ATTO DIRIGENZIALE

N. 00060 del 16/02/2024 del Registro delle Determinazioni della AOO 089

OGGETTO: [ID: 10252] Procedura di Valutazione di Impatto Ambientale ai sensi dell'art.23 del D.lgs. 152/2006 e s.m.i. - Progetto definitivo S.S. 100 "di Gioia del Colle" completamento funzionale e messa in sicurezza della S.S. 100, tra i km 44+500 e 52+600 (San Basilio) con sezione di tipo B - Proponente: Anas S.p.A. con sede legale Via Monzambano, 10 - 00185 ROMA. -

Oggetto: [ID: 10252] Procedura di Valutazione di Impatto Ambientale ai sensi dell'art.23 del D.Lgs 152/2006. Progetto definitivo S.S.100 "di Gioia del Colle"- *Completamento funzionale e messa in sicurezza della S.S. 100, tra i km 44+500 e 52+600 con sezione di tipo B.*

Figura 1- Itinerario di piano (nero) e di progetto (rosso) a confronto

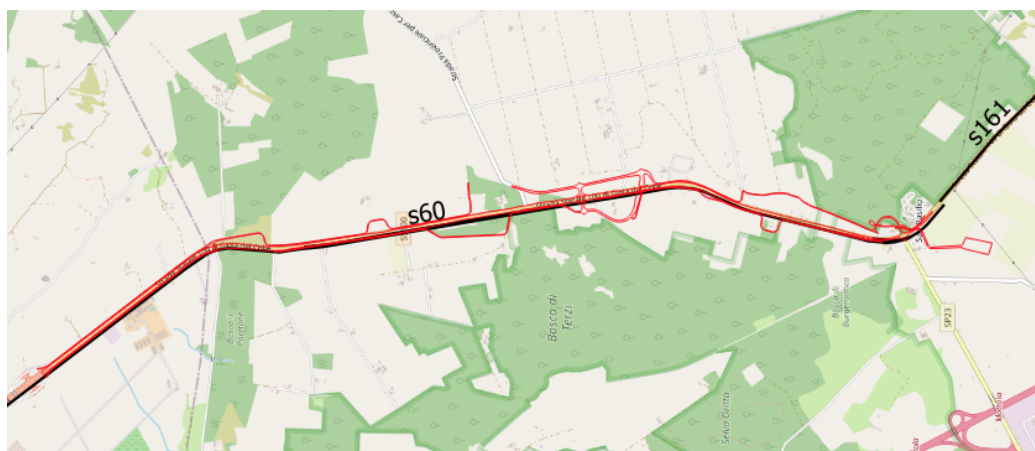
In linea di massima gli indirizzi espressi dal Piano appaiono rispettati. La categoria stradale adottata è di tipo B (a meno del raccordo con la sezione di fine lavori, di tipo C1) e, con riferimento all'asse stradale, gli itinerari di piano e di progetto appaiono sovrapponibili (Fig. 1).

Soluzione progettuale 3 per lo svincolo di San Basilio

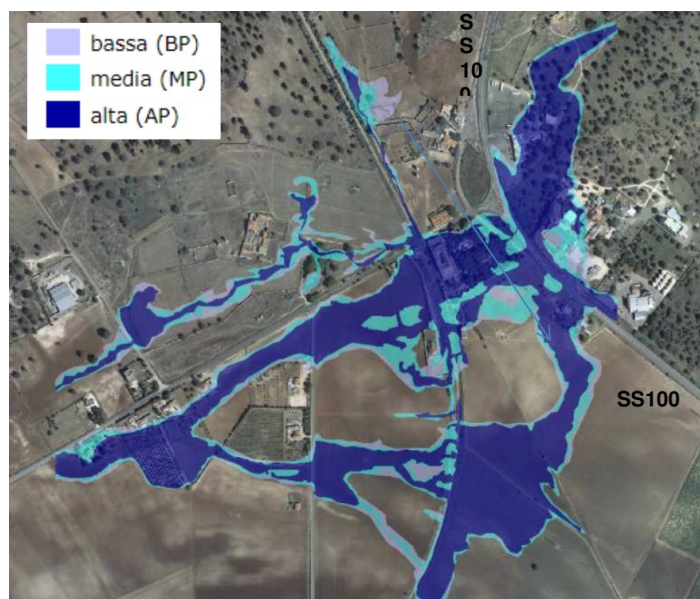
Si ritiene di poter condividere quanto affermato dal proponente circa l'analisi delle alternative localizzative e progettuali.

Perimetrazione PAI Pericolosità idraulica zona San Basilio
Fonte elaborato "Relazione Paesaggistica" codice T00IA01AMBRE01A

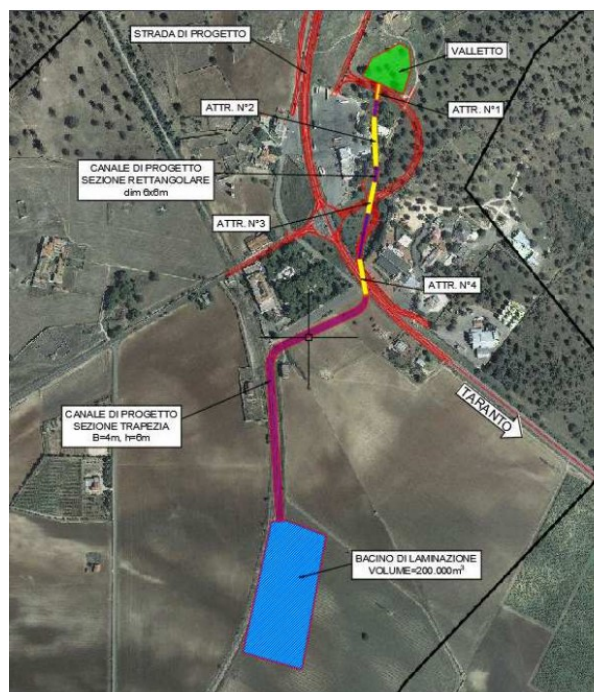
In corrispondenza della parte terminale dell'intervento in progetto, la SS100 interferisce con Lama San Basilio, il corso d'acqua che sottende il bacino idrografico più esteso e che attualmente genera vaste aree di allagamento, come si evince dallo stralcio cartografico delle mappe di allagabilità allegato al PAI e riportato in figura.
